Aken, 16 Mei 2023

Onderzoeksrapport

van de groevestabiliteit in de Gemeentegrot onder het perceel
tussen Cauberg 22 en 24, 6301 BT Valkenburg, NL
- Kadaster perceel VKB01-B-2375 -

Terreinplan met bodemgesteldheid in de Gemeentegrot in het bereik van het perceel tussen Cauberg 22 en 24

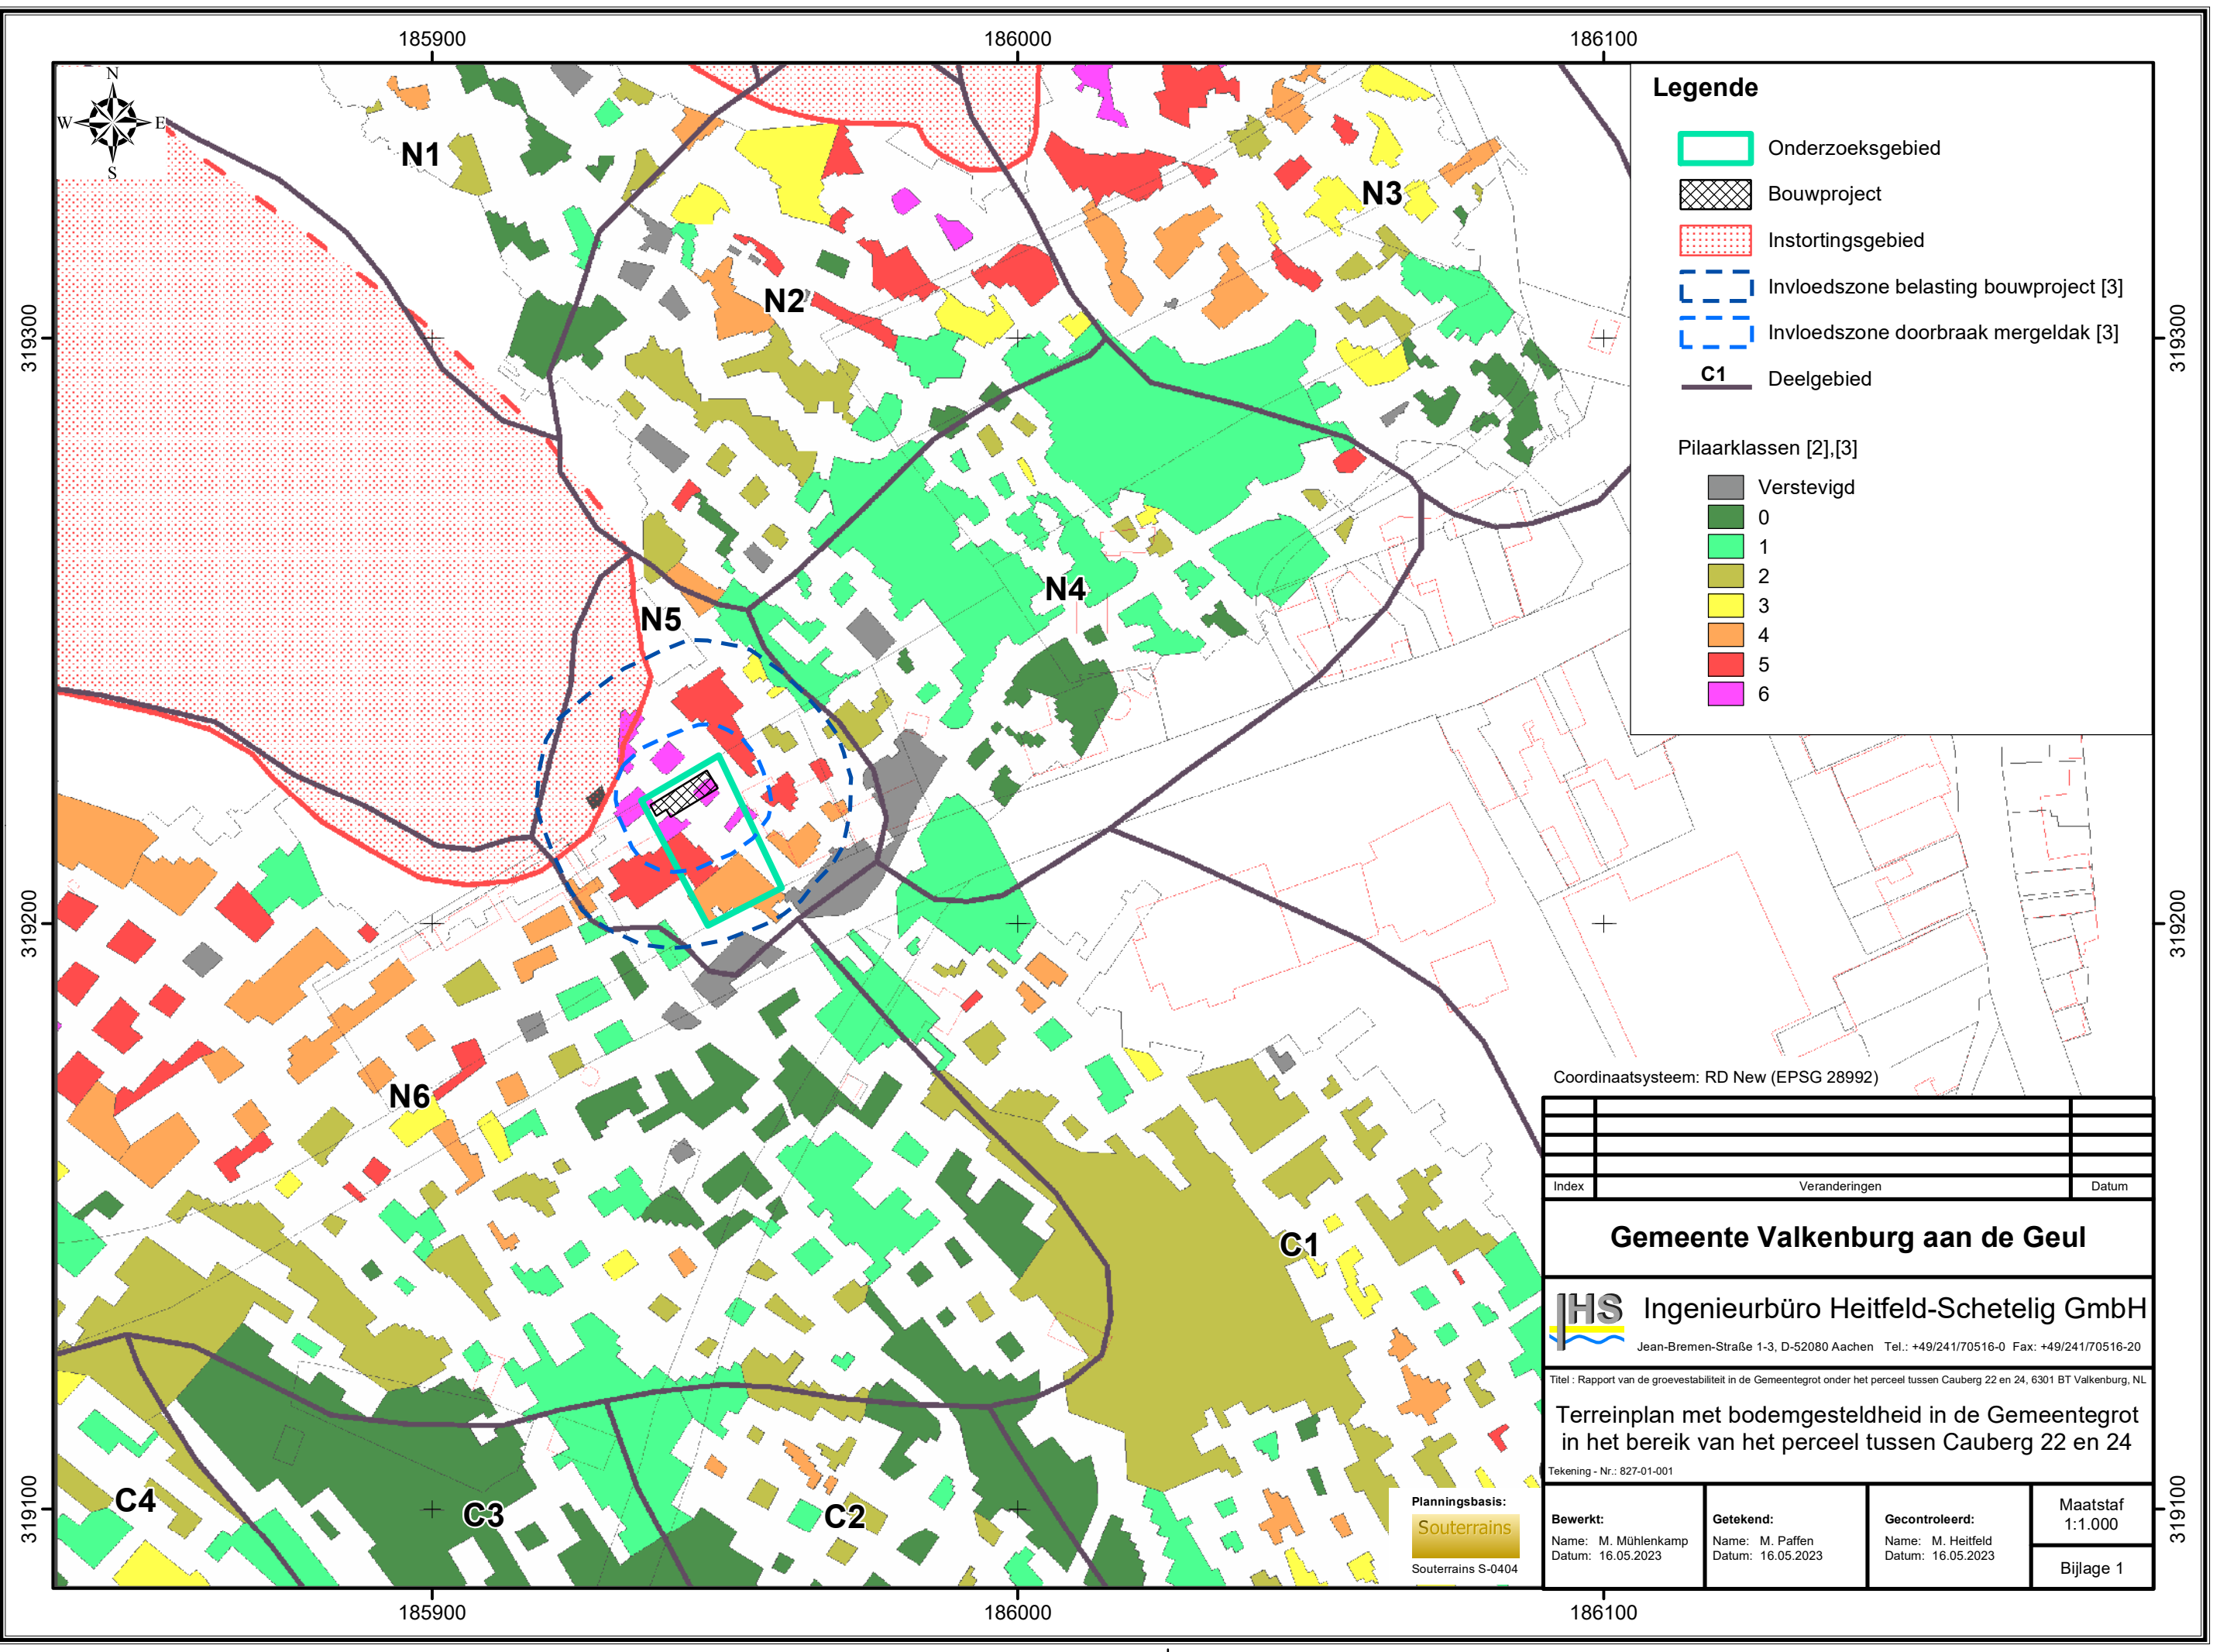
Hieruit blijkt, dat de aanwezige pilaren onder het geplande gebouw over een afstand van circa 50 meter (in respectievelijk NZ en ZW-NO richting) geclassificeerd zijn in de categorie 5 en 6 (zwaar beschadigd). In het ZO deel van het perceel bevindt zich een pilaar in de categorie 4 (zie: [3]). Het perceel tussen Cauberg 22 en 24 behoort aan de oppervlakte tot het ondergrondse deelgebied N5; in NW richting sluit dit aan op een waarschijnlijk meer dan tweehonderd jaar oud instortingsgebied.

Tijdens het locatiebezoek (17-04-2023) aan het gedeelte van de Gemeentegrot onder het perceel tussen Cauberg 22 en 24 werden de conclusies van [3] ten aanzien van pilaarstabiliteit bevestigd. De pilaren onder het planningsgebied behoren inderdaad tot de categorie 5 en 6. Ten noord westen daarvan bevindt zich het oude instortingsgebied. Op de grens van de instorting en het plangebied bevinden zich metershoge verticale breuken in het mergelpakket alsmede uitdijende puinkegels, die als gevolg hiervan zijn ontstaan. Het oude instortingsgebied is tegenwoordig niet meer begaanbaar.

Het deel van de Gemeentegrot onder het perceel tussen Cauberg 22 en 24 verkeert momenteel in een zeer slechte staat. Er kan niet van worden uitgegaan, dat de aanwezige pilaren actueel nog significante druk uit de deklagen kunnen absorberen. De aanwezige druk uit de deklagen wordt nog slechts via de boogspanning in de zijwaarts aangrenzende pilaren weggeleid.

Op dit moment zijn de pilaren in het randgebied (W, Z en O) nog in een draagkrachtige staat (cat. 2 tot 4). Er kan echter niet uitgesloten worden, dat ook deze pilaren in de loop der tijd, als gevolg van de verhoogde zijwaartse drukverplaatsing, aan draagkracht verliezen.

In het NW aangrenzende instortingsgebied kan geen verdere druk worden opgevangen. Het is tevens niet mogelijk dit gebied te betreden, waarmee
